Mission régionale d'autorité environnementale
Grand Est

**Avis sur le projet de
centrale photovoltaïque au sol sur l'aérodrome de Regniowez
à Regniowez, Eteignières et Taillette (08)
porté par la société CVE**

n°MRAe 2024APGE59

Nom du pétitionnaire	CVE
Communes	Regniowez, Eteignières, Taillette
Département	Ardennes (08)
Objet de la demande	Construction d'une centrale photovoltaïque au sol
Date de saisine de l'Autorité environnementale	11/04/24

Figure 2: Plan de masse

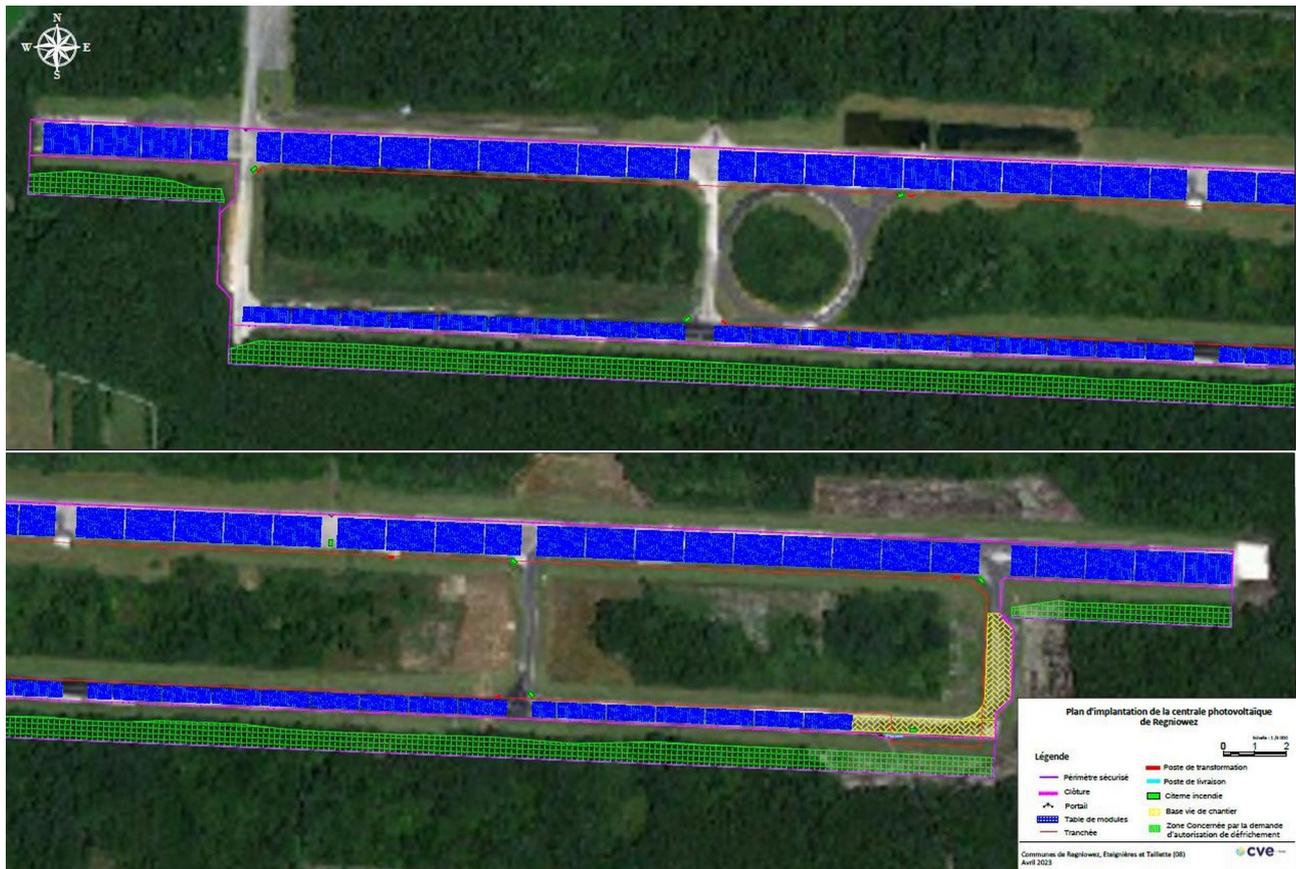
La centrale comprendra 140 000 m² de modules photovoltaïques de type cristallin fixés sur des tables qui auront une hauteur de 1,1 m en point bas et 2,5 m en point haut. Les rangées de tables seront espacées de 3 m. Les tables seront ancrées au sol par des pieux, dont la profondeur n'est pas indiquée. Le dossier ne précise pas non plus la profondeur de la nappe phréatique, ce qui ne permet pas de savoir si les pieux seront en contact avec l'eau de la nappe, et pourraient dès lors présenter un risque de pollution, notamment en cas d'incendie.

L'Ae recommande de compléter le dossier concernant les caractéristiques des fondations et de la nappe d'eau souterraine et de démontrer que les fondations choisies sont les plus adaptées, notamment pour leur impact environnemental, et dans le cas contraire, de retenir le mode de fondation le plus adapté (par exemple sur longrines ou plots en béton).

L'impact le plus important du projet est dû au déboisement d'une bande de 50 m de large en bordure sud du projet, soit une surface de 7,69 ha. Ce déboisement est destiné à limiter l'ombrage des panneaux solaires. Il occasionne une perte d'habitat pour les espèces qui occupent ces milieux, notamment une perte de gîtes pour les chauves-souris.

Cet impact n'est pas précisément quantifié. Le nombre d'arbres à abattre favorables au gîte (arbres comportant des cavités, fissures...) n'est pas précisé et l'aire d'étude étant limitée à un tampon de 100 m autour des pistes, l'étude ne permet pas de connaître le nombre de gîtes disponibles aux alentours.

L'implantation des locaux techniques est prévue en bordure des pistes, ce qui va provoquer la destruction de 105 m² de prairies. L'implantation des locaux techniques sur les pistes a été envisagée mais l'étude d'impact n'explique pas pourquoi cette solution n'a pas été retenue.

L'Ae recommande au pétitionnaire d'éviter d'implanter les locaux techniques sur des prairies et à défaut de justifier ce choix..
